<b>PROGETTISTA</b> 	<b>UNITÀ</b> 000	<b>COMMESSA</b> 023113-70
	<b>LOCALITÀ</b> Regioni: Marche e Umbria	<b>SPC. LA-E-83052</b>	
	<b>PROGETTO</b> Rifacimento Met. Recanati – Foligno (Fraz. Colfiorito)	Fg. 1 di 12	<b>Rev.</b> 0

**Rifacimento metanodotto Recanati – Foligno (Fraz. Colfiorito)**  
**DN 650 (26”), DP 75 bar ed opere connesse**  
**[NR/19136]**

**OTTEMPERANZA ALLE CONDIZIONI AMBIENTALI N. A2, A3**  
**(RIF. DEC. MATTM n. 38 del 06-03-2015)**  
**di cui al Decreto MiTE n. 548 del 22-12-2021**  
**(Verifica di assoggettabilità a VIA, art. 19 DLgs 152/2006 e s.m.i)**  
**ID VIP: 4966**

**Fig. 2/A - Ubicazione della Buca del Terremoto rispetto al tracciato in progetto (linea rossa) ed al metanodotto esistente ad esso parallelo (linea fucsia) e foto da drone della Buca del Terremoto (tratta da Menichetti M. e Monachesi G.- 2021)**

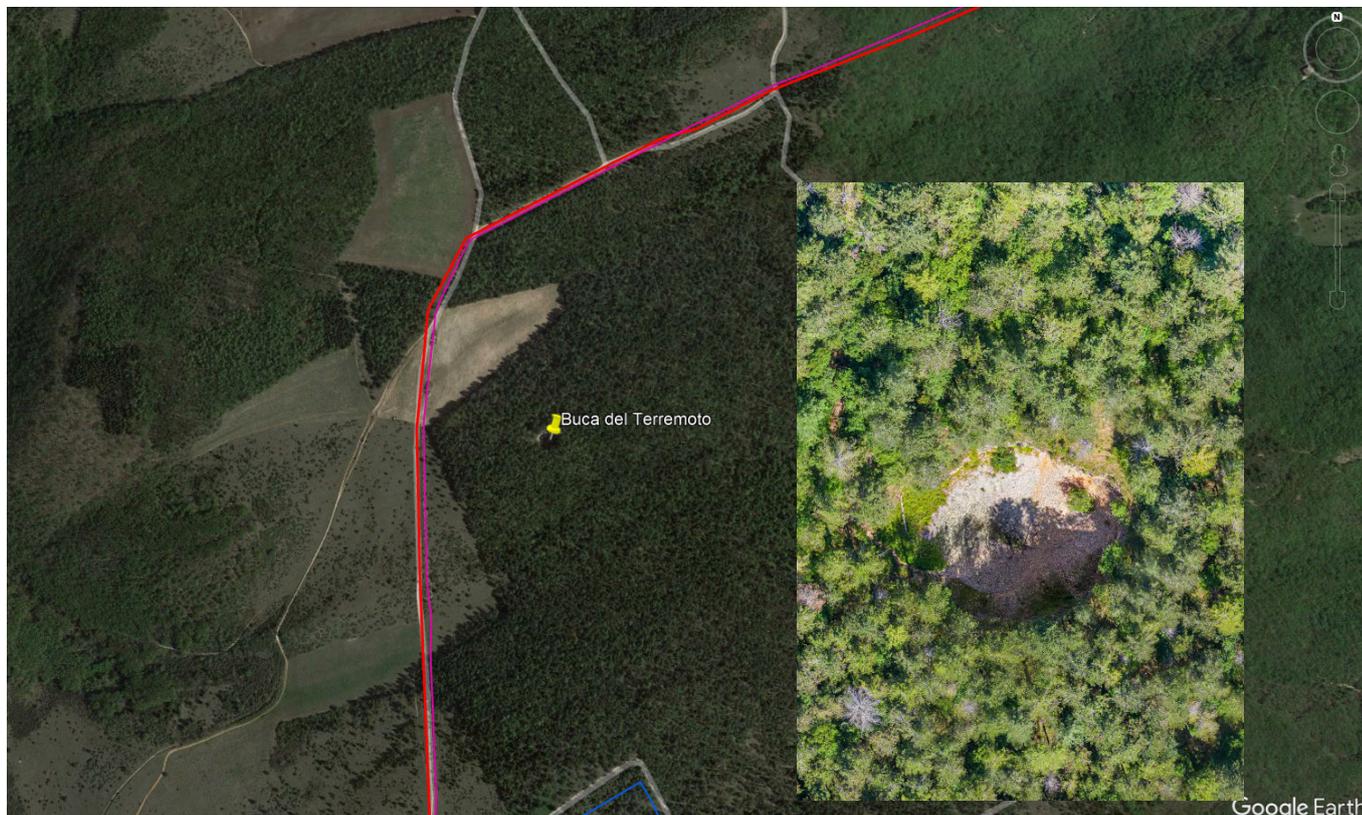
*"Per le aree interessate dai tracciati delle condotte in progetto situate in prossimità di depressioni doliniformi (come nel settore sommitale di Monte Colleluce nel Comune di Serrapetrona e in prossimità della località "Buca del Terremoto" nel Comune di San Severino Marche) si ritiene necessario effettuare, in fase di progetto esecutivo, le opportune indagini geofisiche ad alta definizione ed uno studio geologico-strutturale ed idrogeologico al fine di escludere ogni possibile rischio di eventuali crolli di natura carsica in presenza di concause (sismi). Un analogo studio dovrà essere svolto anche in corrispondenza del tratto della condotta DN 1050 in progetto che attraversa la parte apicale della conoide di Taverne (geosito "Piano di Colfiorito") al fine di verificare la presenza o meno di indizi di attività recente e definire, qualora necessario, le opportune soluzioni progettuali;"*

Relativamente alla Buca del Terremoto, distante circa 200 m dal tracciato, è stato recentemente eseguito, uno studio di carattere geologico-strutturale di dettaglio (vedi fig. 2/B) ed un'analisi di sismicità storica al fine di verificare l'origine della Buca del Terremoto e se la sua formazione possa essere riconducibile a crolli di natura carsica a seguito di eventi sismici (Menichetti M -Università di Urbino; Monachesi G.-INGV sez.Ancona. "La buca del Terremoto a San Severino Marche (MC) - Caratteristiche geologiche e storia sismica. Gruppo Nazionale di Geofisica della Terra Solida (GNGTS) Atti del 39° Convegno Nazionale 2021. <https://gngts.ogs.it/atti-del-39-convegno-nazionale-2/> ).
